NOTIS KESELAMATAN LAPANGAN SEGERA**bellavista™ Ventilators****Pemberhentian Ventilasi dengan Penggera Kegagalan Teknikal 305
untuk Tindakan Pembedulan Keselamatan Lapangan FSCA-2021-001**

17 Disember 2021

FSN Ref: FSCA-2021-001-FSN-1

1. Buka **Bantuan Konfigurasi** (Configuration Assist).

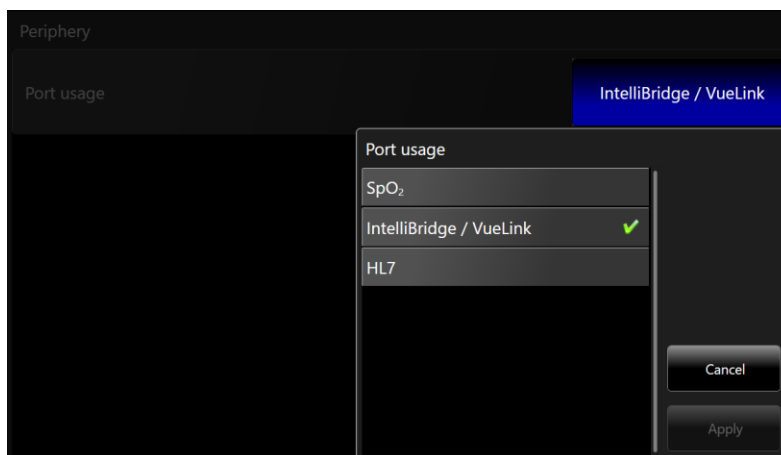
- Sila semak resit dan kandungan pakej FSCA (FSN ini dan *FORM Field Safety Corrective Action (FSCA) End-User Response*).
- Jika peranti yang terjejas dipindahkan ke lokasi atau organisasi lain, pastikan untuk menyerahkan pakej FSCA yang lengkap kepada pengguna berkaitan dengan sewajarnya.
- Semua pengguna produk yang terjejas hendaklah membaca dan mempertimbangkan semua arahan dan maklumat yang diberikan dalam FSN ini.
- Kenal pasti mana-mana peranti yang terjejas melalui nombor siri menggunakan Senarai Unit Terjejas dalam dokumen berasingan yang dilampirkan, *Appendix to Urgent Field Safety Notice FSCA-2021-001-FSN-1: Units Affected List for FSCA-2021-001*.
- Adalah mandatori untuk menyahdayakan protokol HL7 jika didayakan.
- Lakukan langkah berikut pada setiap ventilator bellavista™ yang terjejas sehingga tampalan perisian untuk membetulkan isu apabila tersedia:

2. Pilih tetapan **Pinggiran** (Periphery).

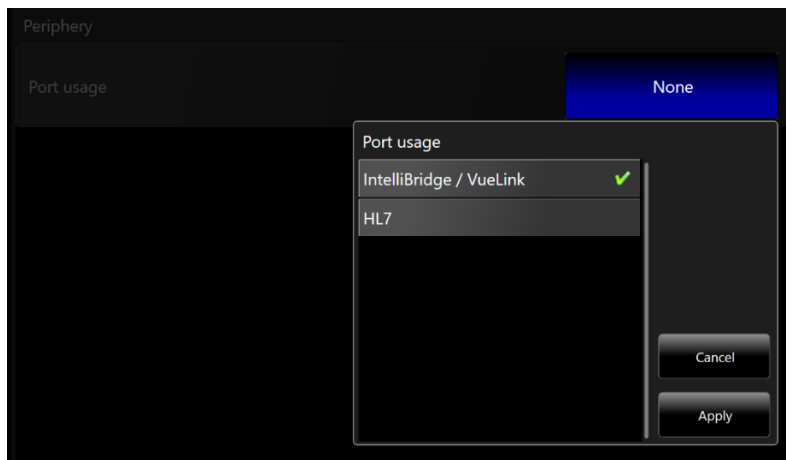
3. Pastikan **penggunaan Port** (Port usage) **TIDAK** dikonfigurasi kepada "HL7".

Untuk peranti 13.3", sila pilih "IntelliBridge / VueLink" atau "SpO₂".

Untuk peranti 17.3", sila pilih "IntelliBridge / VueLink".
